Fråsegn – Høyring av søknad om konsesjon og ekspropriasjon – opprusting og utviding av Aura kraftverk i Sunndal kommune i Møre og Romsdal

Dykkar ref. «Høringsuttalelse», saksnummer 202511633. Naturvernforbundet har fått utsett frist til 23.1.2026.

*Illustrasjon frå
konsekvensutgreiinga.*

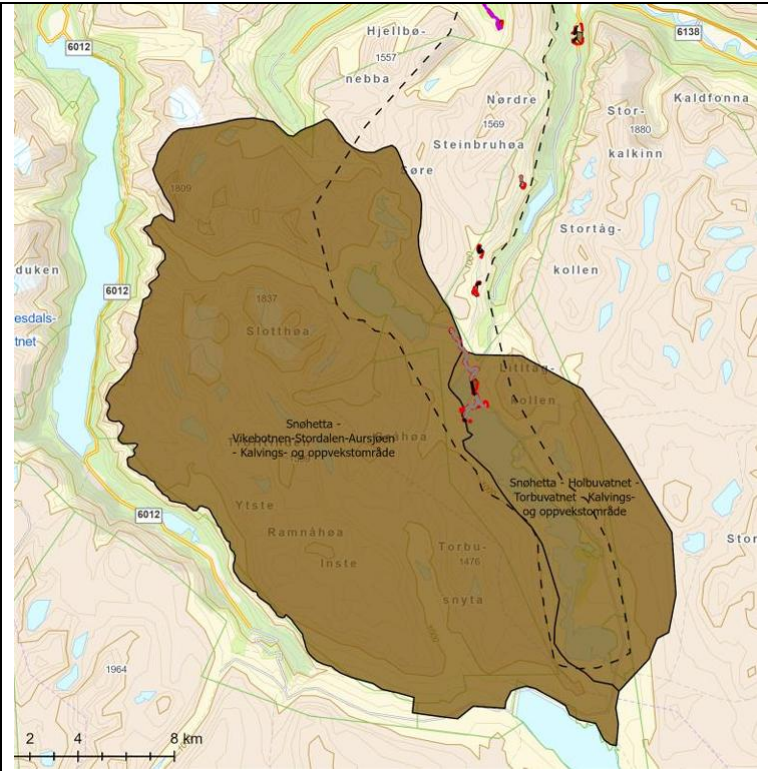
Når ein ser kartet for kalving og oppvekst, så ser ein at langs vegen frå Aursjøhytta til ein kjem til Osbudammen er det hytter. I nordenden av Torbudalen er det aktivitet kring kraftanlegget no, og endå meir kan det bli.

Så kan ein skilje ut Reinsvatnet som blir påverka av turistforeningshytta, med stiar til og frå.

Då har ein dekt heile austre delen frå sør til nord med aktivitet som påverkar reinen negativt.
